IR.2013.59.2020.3

Dotyczy: postępowania w ramach szacowania wartości zamówienia na wykonanie usługi świadczonej metodami alpinistycznymi polegająca na zabezpieczeniu i wymianie gryfa znajdującego się na Wieży Dzwonów Zamku Książąt Pomorskich w Szczecinie.

ODPOWIEDZI NA PYTANIA

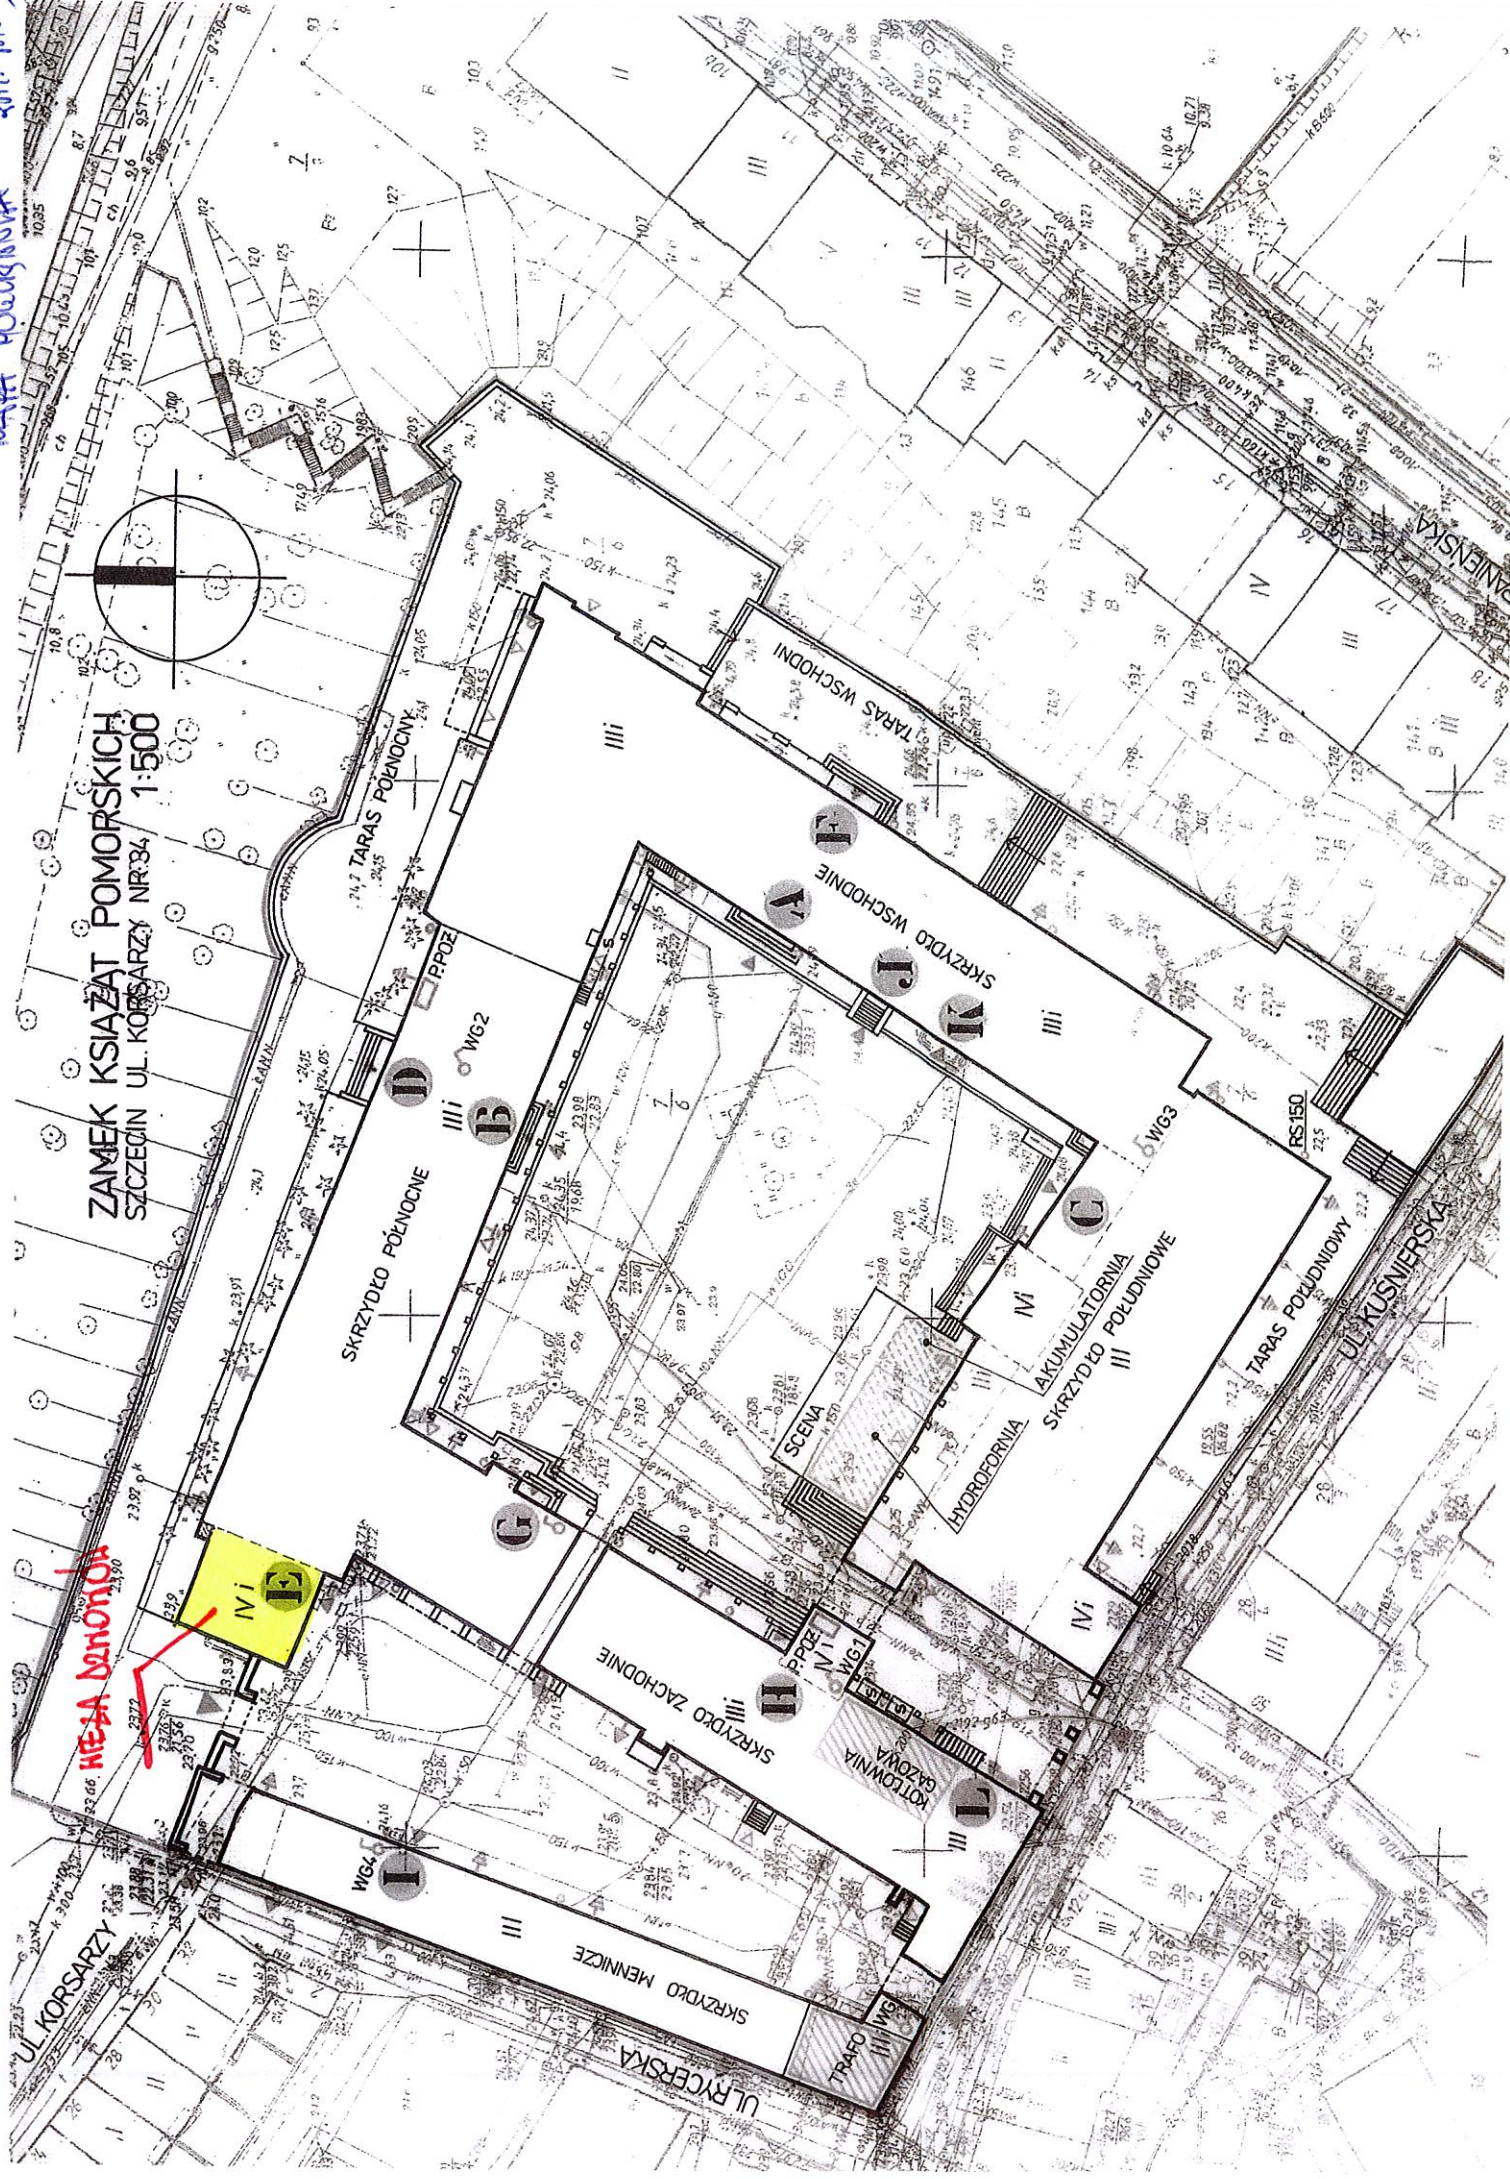
Proszę o informację, w jaki sposób Gryf montowany jest do podłoża.

Gryf zamontowany jest do metalowego stalowego masztu o przekroju koła za pomocą nitów.
